Projet de modification du PLU de LA TRINITE SURZUR – 2022

LES MODIFICATIONS DU PLU CONTESTABLES

2 - OAP 5 : Suppression d'un espace de loisirs, le terrain de boules pour construire 6 logements

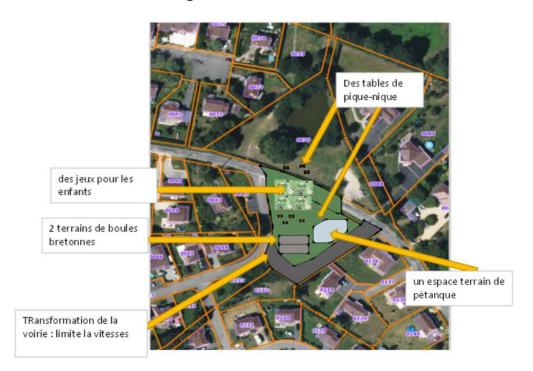
Demande : conserver cet espace et l'aménager

Cet espace appelé le terrain de boules dispose de 8 terrains de boules bretonnes. Historiquement cet espace était utilisé pour des tournois de boules organisés par des associations. Depuis quelques années, il n'est plus entretenu ni utilisé. Par contre il est situé à côté d'un espace vert et d'un petit étang. L'ensemble mérite d'être amélioré en espace de loisirs et de détente avec une réduction du nombre de terrain de boules bretonnes au profit d'un espace pour la pétanque. Le tout complété par des jeux pour les enfants et/ou du matériel de sport extérieur complété par des tables de pique-nique. L'ensemble devant s'inscrire dans une circulation de voie verte pour la marche et le footing.

Simulation du projet de la mairie : suppression de l'espace de jeux et création de 6 logements.

Autre possibilité : conserver cet espace, le regrouper avec l'espace vert voisin et le plan d'eau, le compléter et l'aménager en l'intégrant dans une circulation voie verte reliant les espaces de loisirs.
